RESPUESTAS A CONSULTAS FORMULADAS. CONTRATACIÓN DEL DAC. EXPTE CONTR 2023 66551.

Consultas recibidas desde el 13 al 20 de mayo de 2024 y respuestas a las mismas:

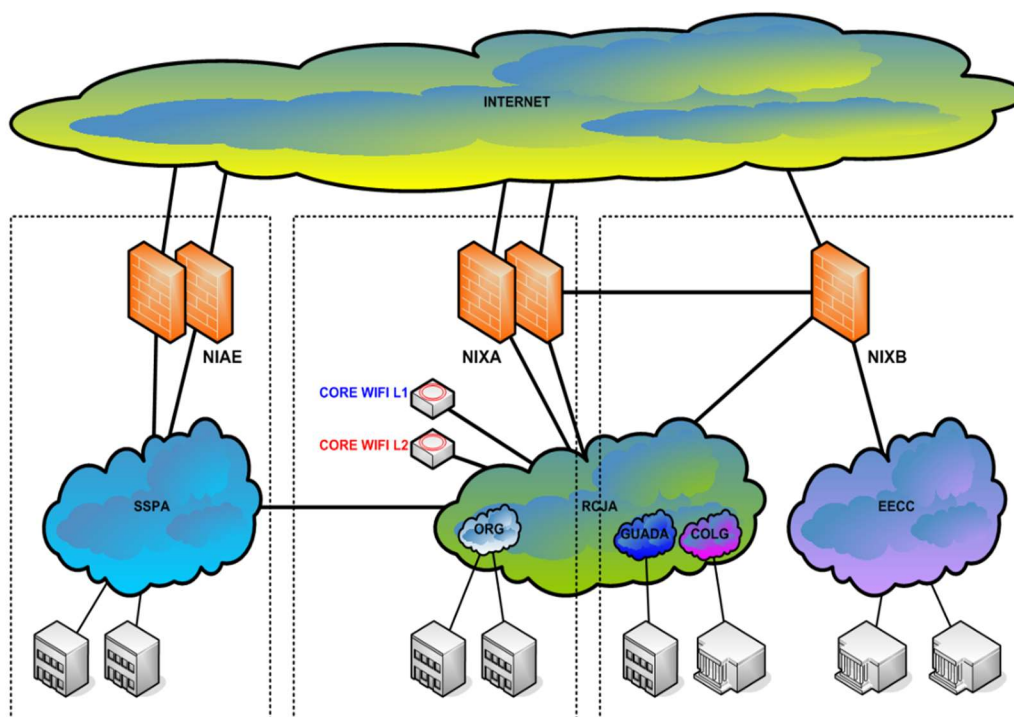
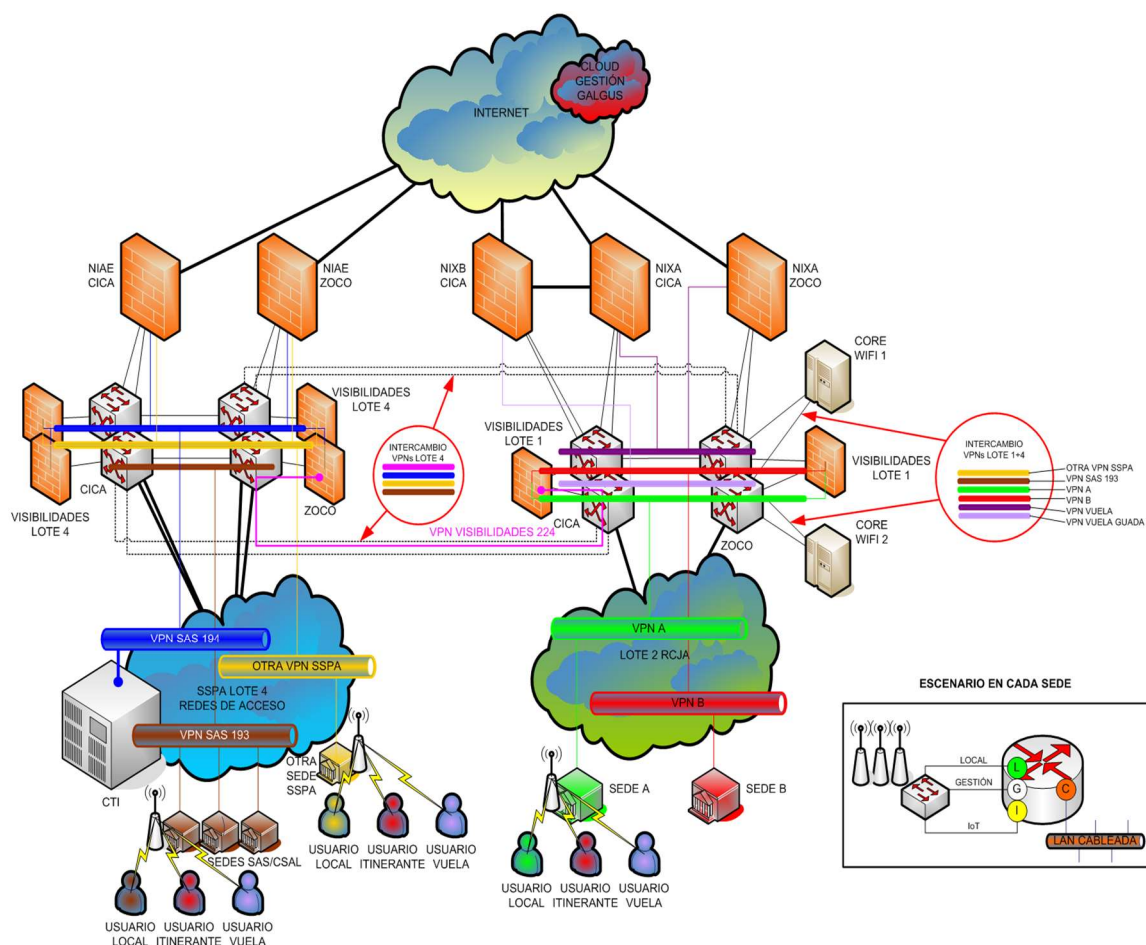
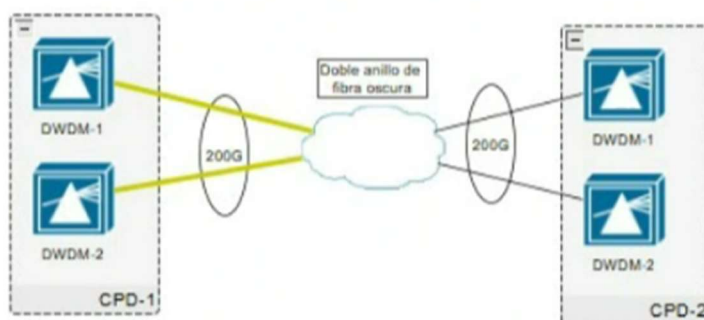
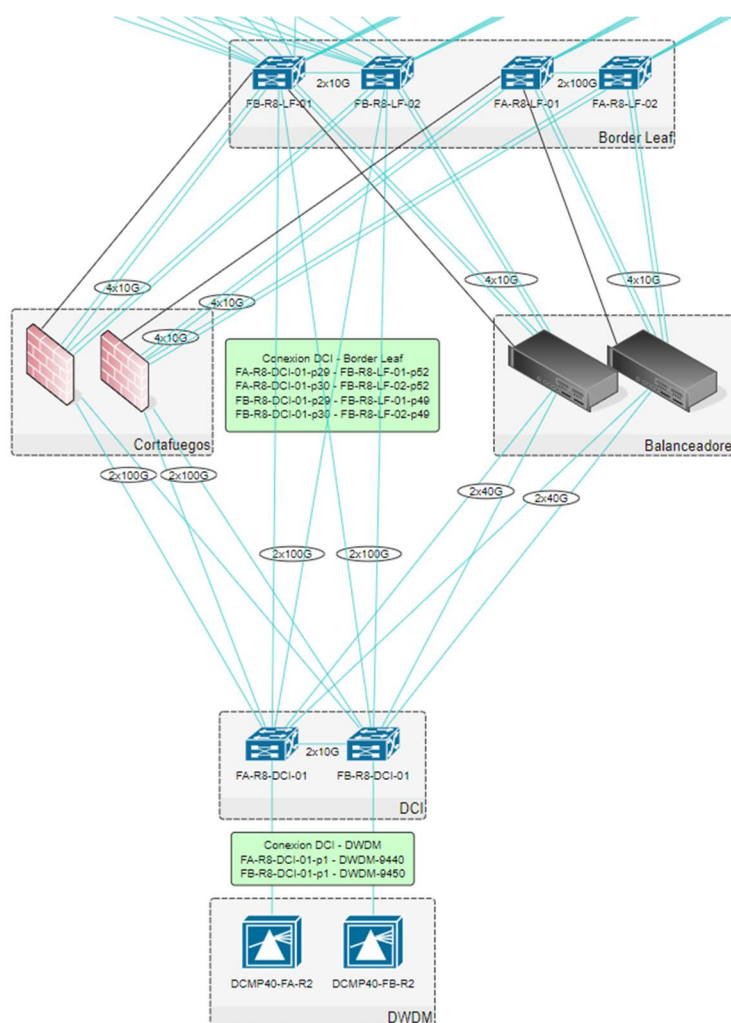
En relación con la topología y características de red:

- **¿Existe un mapa con la topología de red? ¿Podemos disponer de este mapa en tiempo de oferta?**

Se adjunta imagen descriptiva de la topología de RCJA:

Además, con más detalle se puede consultar el PPT del Lote 1 de la licitación de RCJAv5, donde aparecen múltiples esquemas que describen la red de conmutación del Lote 1. También aparecen en el PPT del Lote 1 de RCJAv4.

Más concretamente ambos CPDs están conectados por un anillo de fibra doble:

Disponemos del siguiente equipamiento para dar soporte a este anillo de fibra:

Por tanto y sin ser condicionante para las ofertas de las personas licitadoras, la Dirección del proyecto entiende que a priori, se pueden identificar como base para las posibles propuestas en sus ofertas:

- 1.- Uso de la LAN extendida a nivel 2 disponible, pudiendo conectar los suministros relacionados con el servicio de almacenamiento a los switches ya disponibles, con capacidad de 200 gbps.
- 2.- Uso del servicio de SAN extendida disponible. Pudiendo realizar el servicio de replicación por SAN y suministro del servicio por LAN.
- 3.- Si se optara por la conexión directa al DWDM disponible, realizando una extensión del servicio de forma personalizada, requiere el suministro de los componentes necesarios para poder hacer uso por parte de la persona licitadora.
- 4.- Cualquier otra opción no identificada en base a los servicios disponibles.
